## Technische Änderung zu FrontCom Vario GFCI

- PCN-PB47-20220114-00-A
- 14.01.2022

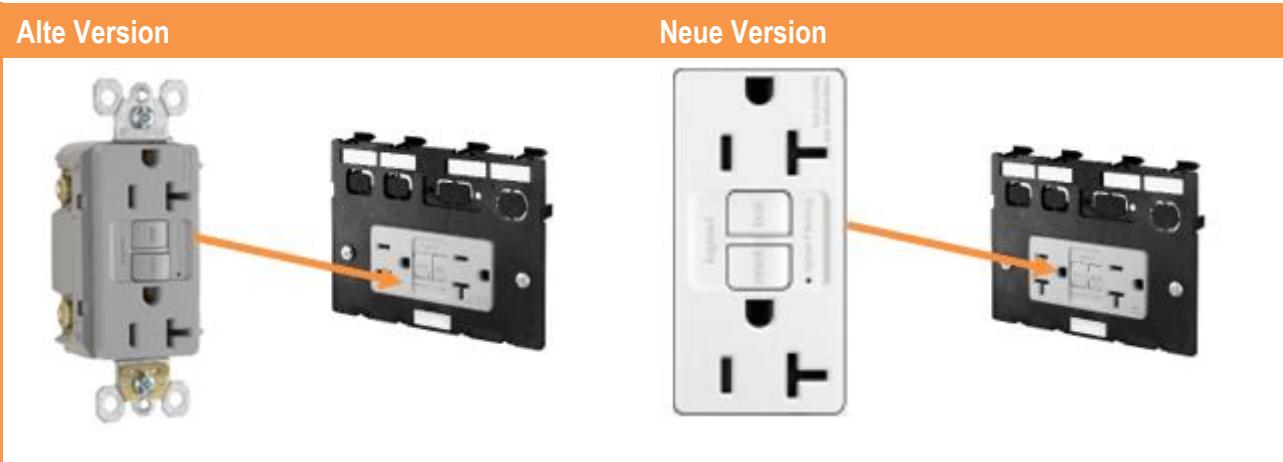
- Verwendung des GFCI in grau ohne Kindersicherung

- Änderung der Farbe in weiß und mit Kindersicherung

- Die alte Variante kann Aufgrund von Materialmangel vom Hersteller nicht verkauft werden
